PRÉFET DE LA RÉGION D'ÎLE-DE-FRANCE

Direction régionale et interdépartementale de  
l'Environnement et de l'Énergie d'Île-de-France

## Avis de l'autorité environnementale sur le projet de la SCCV NANTOUR

Le présent avis porte sur le projet de construction d'un entrepôt de stockage de matières combustibles sur la commune de Tournan-en-Brie dans le département de Seine et Marne. Il intervient dans le cadre de la procédure d'autorisation au titre des installations classées pour la protection de l'environnement. Le dossier de demande d'autorisation déposé le 4 octobre 2016, réalisé par le bureau d'études BIGS, est présenté par la SCCV NANTOUR regroupant les propriétaires des terrains GAZELEY LOGISTICS et ARGAN.

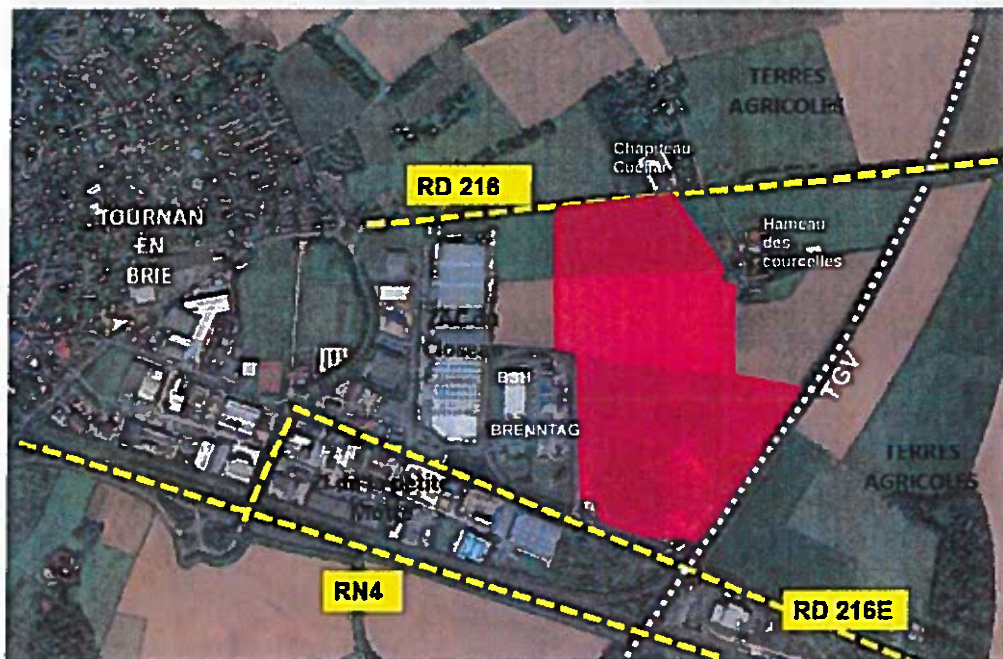
Des plans plus précis du voisinage du site auraient été appréciés afin de mieux visualiser les zones impactées par les flux thermiques du projet à l'extérieur des limites de propriété et les zones concernées par le PPRT du site BRENNTAG.

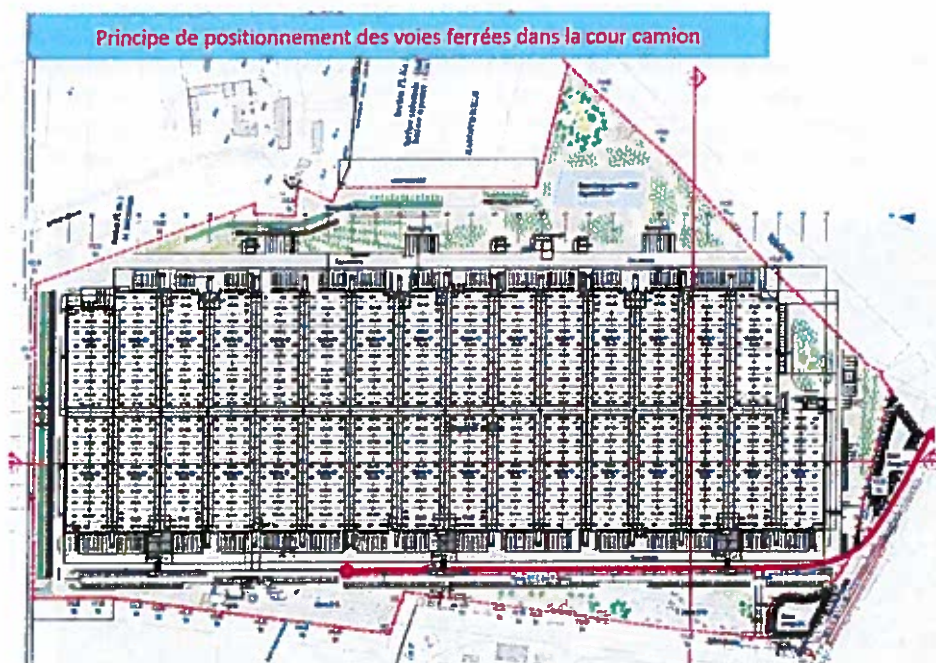
Le dossier présente un schéma de principe pour l'embranchement fer du bâtiment. Il aurait été apprécié que l'embranchement fer du bâtiment soit complètement intégré au projet dès sa conception et non comme une possibilité offerte en cas de besoin.
